第56条 重大事故等時に必要となる水源及び水の供給設備

大飯発電所3 / 4号炉	泊発電所3号炉	相違理由
<div data-bbox="255 213 987 1321" style="border: 2px solid black; height: 694px; width: 327px; margin: 10px auto;"></div> <div data-bbox="398 1326 831 1353" style="border: 1px solid black; padding: 2px; width: fit-content; margin: 10px auto;"> 枠囲みの範囲は機密に係る事項ですので公開することはできません。 </div>

第57条 電源設備（補足説明資料）

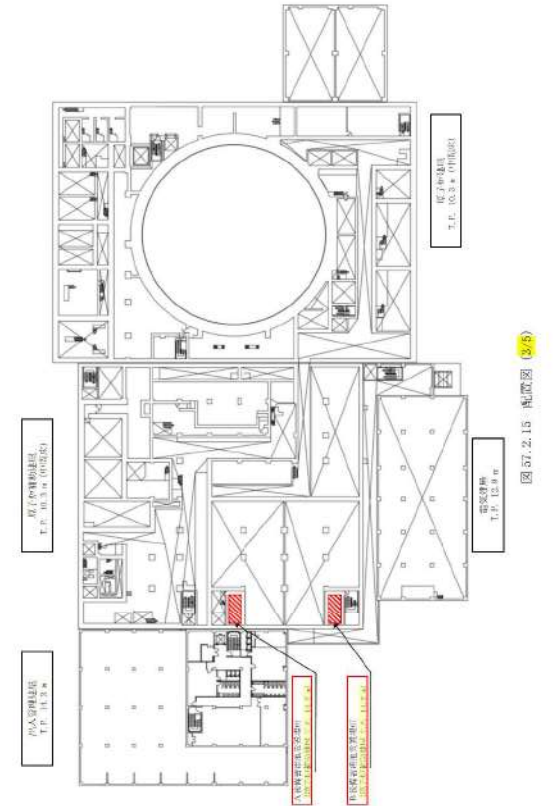
大飯発電所3 / 4号炉	女川原子力発電所2号炉	泊発電所3号炉	相違理由
<div data-bbox="85 193 645 986" style="border: 2px solid black; height: 497px; width: 250px;"></div> <div data-bbox="138 986 510 1002" style="font-size: small;">枠囲みの範囲は機密に係る事項ですので公開することはできません。</div> <div data-bbox="573 986 622 1002" style="font-size: small;">57-2-15</div>			<p>【大飯】</p> <p>設備の相違</p> <ul style="list-style-type: none"> ・設備の仕様に差異があるが、重大事故等対処設備として必要な設備を設けるといふ点において同等である。 ・設備の設置場所・保管場所に相違があるが、重大事故等対処設備として共通要因によって同時に機能を損なわない配置とするという点において同等である。
